Service Bulletin

Продукт : Холодильник
Бюллетень # : CNZ202100205-01
Дата опубликования: '21.08.12
Дата применения: '21.09.01

Название: Замена компрессора FMC088NAMA → FMA102NAMA

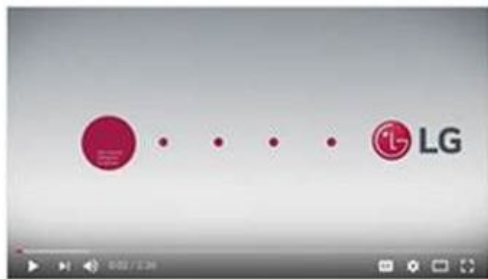
Симптом/ Дефект	Не морозит Замена компрессора (FMC088NAMA→FMA102NAMA)	Картинка	
Причина	Неисправность компрессора

- Модель компрессора FMC088NAMA может быть заменена на FMA102NAMA только вместе с обновлением прошивки на главной плате управления Main PCB.
- Инструкция по ремонту представлена в кратком руководстве на стр.3-4

Текущие и новые запчасти (Visual / Part number & Name etc)

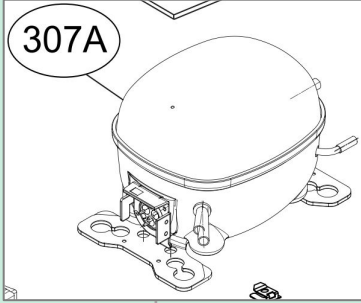
SVC LOC	Component	Current SVC Parts	New SVC Parts																				
307A	Compressor

<table><tr style="background-color: #cccccc;"> <th style="width: 30%;">Comp name.Suffix</th> <th style="width: 20%;">Set Part No</th> <th style="width: 10%;"></th> <th style="width: 30%;">Comp name.Suffix</th> <th style="width: 10%;">Set Part No</th> <th style="width: 10%;">Note</th> </tr><tr> <td>FMC088NAMA.BE1MERA</td> <td>TCA37032111</td> <td rowspan="5" style="text-align: center; vertical-align: middle;">▶</td> <td rowspan="5">FMA102NAMA.BR3MSVC</td> <td rowspan="5">TCA37032031 TCA36471338</td> <td rowspan="5" style="text-align: center; vertical-align: middle;">With S/W updated Label on comp</td> </tr></table>
